0015 Wärmeverbund Fischingen

Projekt zur Emissionsverminderung in der Schweiz

Monitoring-Zeitraum: Monitoring von 13.10.2014 bis 31.12.2016

Datum: 13.06.2017

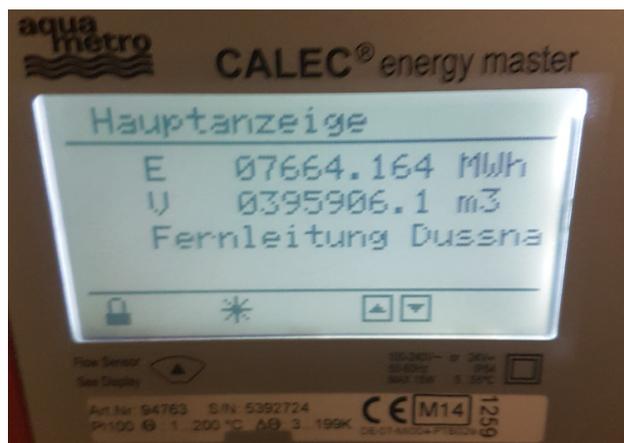
Im Monitoringbericht wird erwähnt, dass „in der gesamten Monitoringperiode für das gesamte Netz 114.750 MWh Wärme mit dem Ölkessel produziert wurde. Rund 37% der Wärmeliefermenge entfiel auf den Strand Dussnang.“ Bitte liefern Sie entsprechende Belege, damit diese Zahlen überprüft werden können. Da die Emissionsverminderungen pro Jahr angegeben werden müssen, bitte Belege für jedes Jahr einreichen. In der Berechnung des Monitorings (xls) wurde dies jährlich berechnet. Bitte entsprechende Beschreibung im Monitoringbericht noch ergänzen.

1. Folgefrage: Wurde ein geeichter Zähler eingesetzt? Wann wurde der Ölzähler zum letzten Mal geeicht? Gibt es ein Protokoll dazu?
2. Im Auszug oben ist fälschlicherweise die Wärmeabgabe von 97'220 mit den Einheiten MWh anstelle von kWh bezeichnet. Bitte Fehler beheben (lassen).

Das nachfolgende Photo zeigt den Wärmezähler (Sammelzähler Ausgang hebbag) des Zweigs Dussnang. Das Bild (CAR3_Wärmezähler Dussnang.jpg) wurde am 4. Januar um 14:50 aufgenommen (EXIF-Daten des Bildes), weshalb der leichte Unterschied zu den 7'599,79 MWh im Prozessleitsystem (31.12.2016 23:45:00) zustande kommt.

<p>CAR_3_Ölwärmezähler.jpg). Da dieser Zähler nicht für die Fernwärme-Verrechnung eingesetzt wird, ist eine regelmässige Eichung nicht vorgesehen. Der Zähler würde ersetzt, wenn Unregelmässigkeiten auftreten würden (z.B. Ölverbrauch); es ist auch nicht vorgesehen, den Ölofen massgeblich zu benutzen, da dieser nur für Havarien vorgesehen ist.</p> <ol style="list-style-type: none"> 2. wurde korrigiert im Abschnitt „Antwort Gesuchsteller (3.2.17)“ 3. wurde korrigiert. 4. Von der Heizzentrale führen verschiedene Leitungen zu den einzelnen Teilgebieten des Wärmeverbundes. Jeder Abgangsstrang ist mit einem eigenen Wärmezähler ausgestattet. Rund 26% der Wärmeliefermenge entfiel in der Monitoringperiode auf den neuen Strang Dussnang. Der entsprechende Anteil der CO₂ Emissionen des Ölkessels werden dem Projekt zugeordnet. Wurde im Monitoringbericht ergänzt: 5. wurde korrigiert.
<p>Fazit Verifizierer</p> <ol style="list-style-type: none"> 1. Da die Eichung von Wärmezählern in der Regel 5 Jahre gültig ist, werden die Werte bis und mit dem Jahr 2015 akzeptiert. Für das Jahr 2016 wird festgehalten, dass die Abrundung der geltend gemachten Emissionsverminderungen einer möglichen Unterschätzung der Öl-bedingten Wärmemenge von 8% gleichkommt (7.7 anstelle von 7.2 t CO₂ eq) und daher für das Jahr 2016 keine weiteren Auflagen gestellt werden. In anderen Worten, die Messwerte könnten bis zu 8% zu niedrig sein und es hat auf die anerkannten Emissionsverminderungen keinen Einfluss. Ab dem nächsten Monitoring jedoch muss entweder der Zähler geeicht werden oder die Werte über die Ölmenge plausibilisiert werden (FAR). 2. Einheiten sind nun korrekt, auch im Excelfile 3. wurde korrigiert 4. Berechnung ist nun klar und nachvollziehbar dargestellt. 5. ist nun korrekt <p>Nun wurden alle Punkte zufriedenstellend erledigt. CAR wird geschlossen und FAR wird eröffnet, um bei der nächsten Monitoringperiode die Wärmemenge über die Ölmenge zu plausibilisieren.</p>

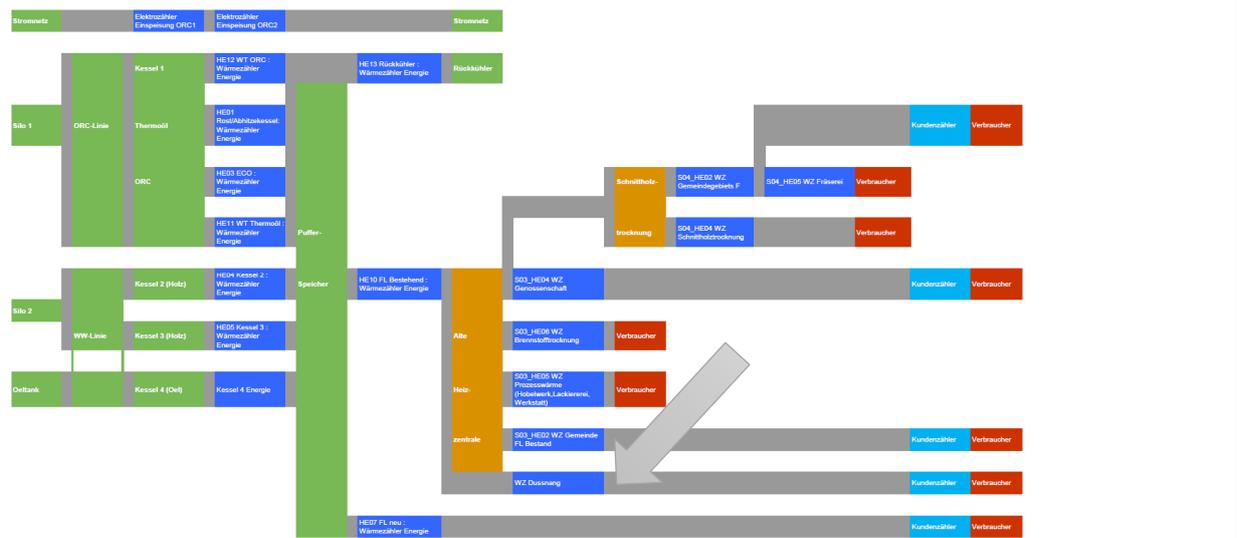
4. Die Ergänzung, wie die Berechnung der Projektemissionen und die oben besprochene Aufteilung stattfinden wurden im Monitoringbericht Punkt E.2 noch nicht umgesetzt. Bitte ergänzen.

Die nachfolgende Abbildung (hochauflösende Variante: CAR3_Energieflussdiagramm.pdf) zeigt die Fernwärmeverteilung mit den zugehörigen Zählern. Der Zweig „WZ Dussnang“ (grüner Pfeil) hat einen eigenen Zähler ausgangsseitig der hebbag-Heizzentrale. Diese Wärmemenge umfasst somit die gelieferte Wärmeenergie (Summe der Kundenzähler) und die Netzverluste des Zweigs Dussnang. Dasselbe gilt sinngemäss für die Zähler „HE07 FL neu“, „S03_HE02 WZ Gemeinde FL Bestand“, „S03_HE05 WZ Prozesswärme“, „S03_HE06 WZ Brennstofftrocknung“, „S03_HE04 WZ Genossenschaft“, „S04_HE04 WZ Schnittholztrocknung“ und „S04_HE02 WZ Gemeindegebiet F“. Die Struktur und Benennung der Zählerhierarchie ist historisch gewachsen und hat keine übergreifende

Dem unter CAR 4 eingefügten screenshot der Datenbank des Prozessleitsystems können die die Energiewerte besagter Zähler am 31.12.2015 und am 31.12.2016 (ein Jahr) entnommen werden.

Das nachfolgende Bild zeigt den Wärmezähler des grössten Wärmeabnehmers (Kneipp-Hof Dussnang); Aufnahme datum: 27.12.2016, 07:59 (EXIF Daten, CAR4_Wärmezähler Kneipp Hof.jpg).

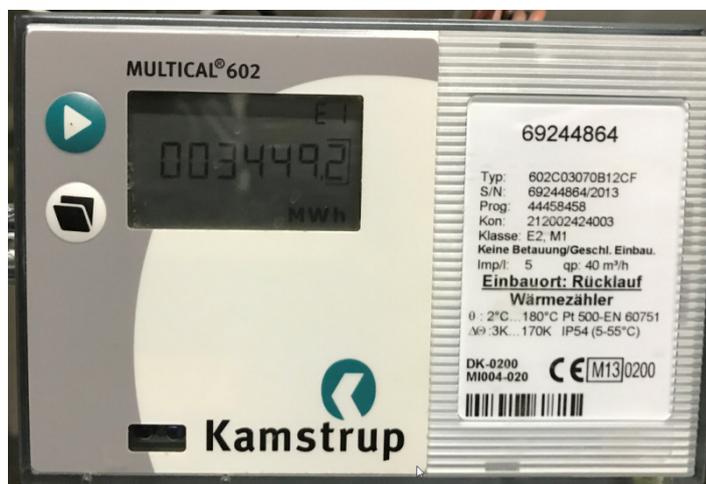
CAR 4	Erledigt	x
4.3.1a	Alle gemäss Monitoringkonzept zu überwachenden Parameter zur Berechnung der Referenzentwicklung wurden erhoben (→ Belege)	
4.3.2	Die Angaben zu den Parametern und Annahmen betreffend Referenzentwicklung sind vollständig, konsistent und korrekt.	
<p>Frage (05.12.16)</p> <p>Bitte reichen Sie ein Printscreen des Leitsystems der Wärmeabnehmer ein am 31.12.16 und zu Beginn des Projekts nach.</p> <p>Zusätzlich bitte ein Foto des Zählers des grössten Wärmeabnehmers (Kneipp-Hof Dussnang AG) für den 31.12.16 einreichen (oder kurz danach) einreichen, um einen Quervergleich zu ermöglichen.</p> <p>Bitte auch die Inbetriebnahmeprotokolle der Zähler der Wärmeabnehmer einreichen.</p> <p>Die verrechnete Wärmemenge über die gesamte Periode des ersten Monitorings soll so verifiziert werden.</p>		
<p>Antwort Gesuchsteller (3.2.17)</p> <p>Die Printscreens des Leitsystems wurden nachgereicht.</p> <p>Inbetriebnahmeprotokolle von Zählern der Wärmeabnehmer werden dem Verifizierer</p>

Die verrechnete Wärmemenge ab Inbetriebnahme bis 31.12.2016 betrug 3'472'700 kWh. Der Zähler zeigte am 27.12.2016 3'449'200 kWh.

<p>Fazit Verifizierer</p> <ol style="list-style-type: none"> 1. Der Auszug aus dem Leitsystem für die „Verteil“-Wärmezähler auf Abbildung CAR3_Energieflussdiagramm.pdf wurde geliefert, sowie auch ein Foto des grössten Wärmezählers. Um die verrechnete Wärme verifizieren zu können, auf denen die CO₂-Emissionsreduktionen basieren, braucht es einen analogen Auszug auf dem die an die Kunden verkaufte Wärme sichtbar ist. Bitte reichen Sie dies nach. 2. Ist es korrekt, dass es 2 Objekte mit der gleichen Objekt ID 6124 gibt? 3. Die oben erwähnten Inbetriebnahmeprotokolle bitte nachreichen (Stichprobe von 3-5, inkl. grösster Wärmeabnehmer). <p>CAR wird noch nicht geschlossen.</p>	
<p>Antwort Gesuchsteller</p> <ol style="list-style-type: none"> 1. Die Datei CAR4_Plausibilisierung ISE.png enthält einen Screenshot der Abrechnungssoftware IS-E mit den Kunden im Netzteil Dussnang. Es sind dort die Quartalsenergiewerte ab Q2/2015 bis Q4/2016 dargestellt. Diese Werte können verwendet werden, um die in der zum Monitoringbericht gehörenden Tabelle 170406_Monitoring_1_2016_Fischingen-Dussnang_v2.xlsx zu verifizieren. Die Tabelle im Monitoringbericht kann nicht 1:1 aus dem IS-E generiert werden, da kein für den CO₂-Monitoringbericht dedizierter Einzelbericht konfiguriert wurde. 2. Die doppelte Objekt ID 6124 rührt daher, dass dort der Fernwärmevertrag bzw. die Rechnungsadresse für dieselbe Anschlussstation auf eine andere Adresse übergegangen ist (alt: Brühwiler Sanitär AG, neu: Brühwiler Alfred). Die Excel-Liste wird aus der Abrechnungssoftware IS-E generiert und behandelt solche Fälle in der Art. Die beiden Datenzeilen wurden zusammengeführt und die doppelten Werte entfernt. 3. Die Inbetriebnahmeprotokolle von 5 Stationen (inkl. Kneippshof) sind in der Datei „CAR4_Inbetriebnahmeprotokolle FW Dussnang.pdf“ enthalten.
